出國報告(出國類別：其他)

空調通勤電聯車 520 輛檢驗

服務機關：交通部臺灣鐵路管理局

報告日期：109 年 2 月 17 日

圖 3-64 天花板框架連接處落差過大

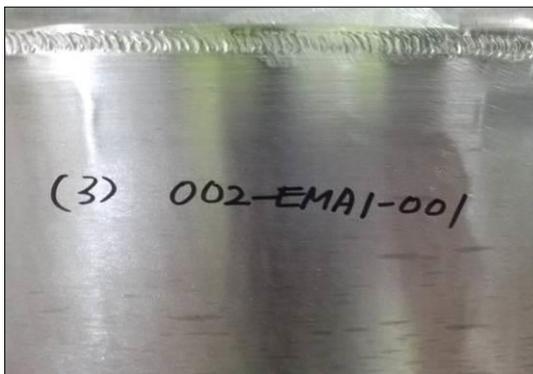
1. 編號 002-EMA1-001(#3)車/車體結構總程施工、尺寸抽驗量測，發現數處框架四周有毛邊未磨平，日後工作人員容易發生割傷情形，開通知改善事項單。如圖 3-62、3-63 所示。

後部天花板框架縱樑連接處，明顯可視未平整，高低落差過大約 3~5mm，日後安裝天花板會變形或安裝不良。如圖 3-64 所示。

圖 3-96 改善方案

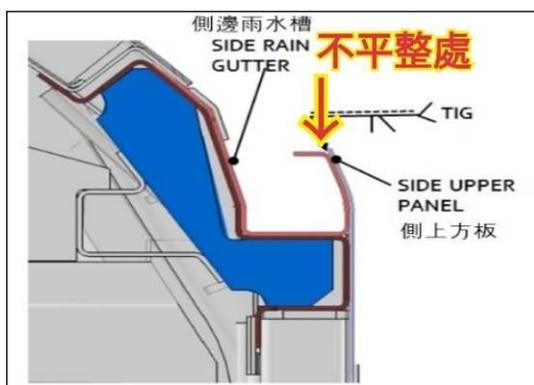
1. 編號 020-ED-004(#12)、012-EMA1-003(#13)及 014-EMA2-003(#14)等車末端結構總成施工、尺寸抽驗量測。如圖 3-90、3-91 所示。
2. 編號 020-ED-004(#12)車/車駕駛室結構總成施工、尺寸抽驗量測。如圖 3-92、3-93 所示。
3. 現場抽驗時發現車側側牆排水管前後管徑不同，是否能依契約要求排水（排水量流量計算為何），開通知改善事項單。如圖 3-94、3-95 所示。
4. 通知改善事項單 TRA520-0003-編號 002-EMA1-001(#3)車：
5. 車體雨水槽進水改善計畫中車側板上處，有預留焊接飾板高度，未製作樣品及工法設計，致現車焊接時水平直線凹凸不平，開通知改善事項單。如圖 3-96、3-97 所示。
6. 通知改善事項單：TRA520-0008、TRA520-0009。

Figure 1. Train set #1,2
圖1. #1,2 列車

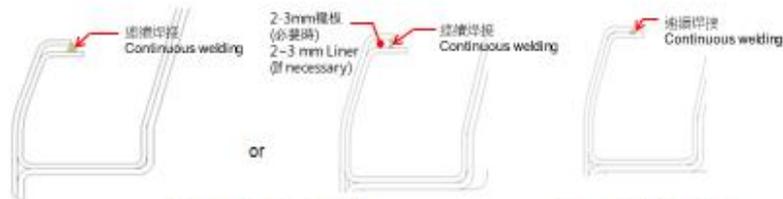
Overview 摘要	Water Ingress through the joint between side panel and rain gutter 水邊側板及雨水槽的連接處滲入
Cause 原因	Sealing imperfection of the joint between side panel and rain gutter 側板及雨水槽間的連接處密封不良

1. 銲接接合方式：密封 → 連續銲接 (TIG)
 1. Change joining method : Sealing → Continuous welding (TIG)
2. 原方式-現行方式
 - 1) # 1,2 列車：拆下密封 → 襯板插入以補償3 mm間隙 (如有必要) + 連續銲接
 - 2) # 3 列車以後：調整側板尺寸以消除3 mm的間隙+連續銲接
2. As-is
 - 1) Train set #1,2 : Sealing removal → Liner insertion for 3 mm gap compensation (If necessary) + Continuous welding
 - 2) Train set #3 ~ : Side panel size adjustment for 3 mm gap removal + Continuous welding

3. 未來進行方式
 - 1) # 1,2 列車：上側板切割 (去除密封) + 連續銲接 (TIG)
 - 2) # 3 列車以後：側面上板形狀調整+連續銲接 (TIG)
3. To-be
 - 1) Train set #1,2 : Side upper panel cutting (sealing removal) + Continuous welding (TIG)
 - 2) Train set #3 ~ : Side upper panel shape adjustment + Continuous welding (TIG)

圖面
도면

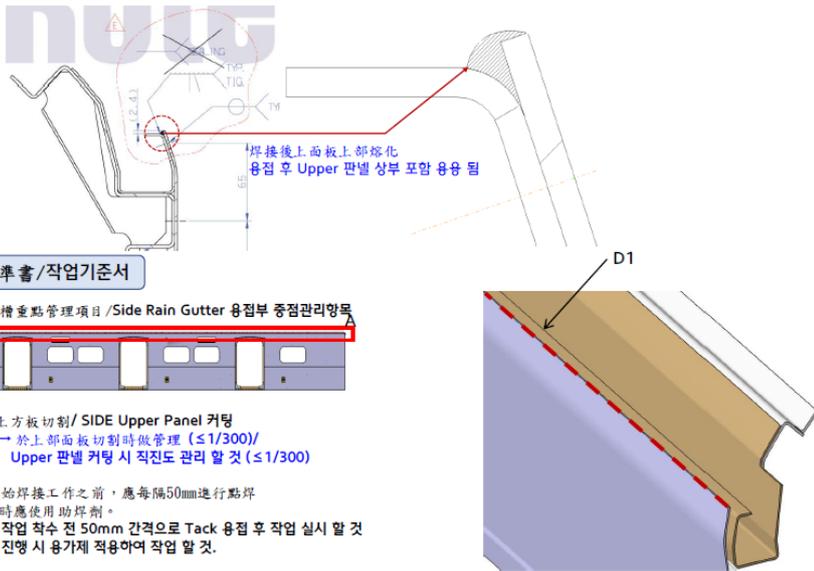
<p>現象/ 要求改善事項 현상/ 개선요청사항</p>	<ul style="list-style-type: none"> ● 側雨水槽的設計更改(密封→全焊接)未按照樂鐵建議的製造標準進行製造。 圖面中保持2mm凸緣，但是由於焊接後熔化等問題，導致焊接線不均勻(表面不平整)。 ● 사이드 레인거터 설계변경(빌링 → 전용점) 사항에 대해 로템에서 제시된 제작 기준대로 제작이 되지 않음. 도면상 2mm 플랜지가 유지되게끔 되어 있으나, 용접 후 용융 등의 문제로 용접라인이 울퉁불퉁함 (면이 고르지 않음). <div style="display: flex; justify-content: space-around;"> <div data-bbox="478 1366 710 1556"> </div> <div data-bbox="758 1366 997 1556"> </div> </div> <p>不平整處: 無光滑度 側上方板: 側面上側平滑部位 불평정처: 평할도 안나오는 곳 측상방판: 측면 상부의 평평한 부위</p>
<p>原因/원인</p>	<ul style="list-style-type: none"> ● 手動切割上方面板的上部→表面不平整/ UPPER 판넬 상부 수작업 커팅 실시 → 면이 고르지 않음 <div style="display: flex; justify-content: space-around;"> <div data-bbox="430 1624 805 1825"> </div> <div data-bbox="813 1657 1308 1825"> </div> </div> <ul style="list-style-type: none"> ● 注入助焊劑後焊接，焊接後進行焊縫磨光→表面不平整/ 용가제 삽입 후 용접 실시, 용접 후 비드 사상작업 실시 → 면이 고르지 않음 <div style="display: flex; justify-content: space-around;"> <div data-bbox="430 1848 582 1993"> </div> <div data-bbox="590 1848 790 1993"> </div> <div data-bbox="798 1848 989 1993"> </div> <div data-bbox="997 1848 1157 1993"> </div> <div data-bbox="1165 1848 1340 1993"> </div> </div>

- 在圖面中含括焊縫並建立較高的平滑度管理標準 (透過反映在工作標準書中且包含在重點管理項目裡)
도면에 용접비드 포함 및 상부 평활도 관리 기준 수립 (작업기준서 반영 하여 중점관리 항목에 포함)

1. 側上方板切割/SIDE Upper Panel 커팅
→ 於上部面板切割時做管理 (≤1/300)/
Upper 판넬 커팅 시 직진도 관리 할 것 (≤1/300)

2. 在開始焊接工作之前，應每隔50mm進行點焊
焊接時應使用助焊劑。
용접 작업 착수 전 50mm 간격으로 Tack 용접 후 작업 실시 할 것
작업 진행 시 용가제 적용하여 작업 할 것.

3. 焊接工作結束後，應實施焊接面磨光/용접 작업 완료 후 용접면 사상작업 실시
→ 精加工時，使D1平直度≤1/300/사상작업 시 D1 직진도 ≤1/300 관리 할 것.
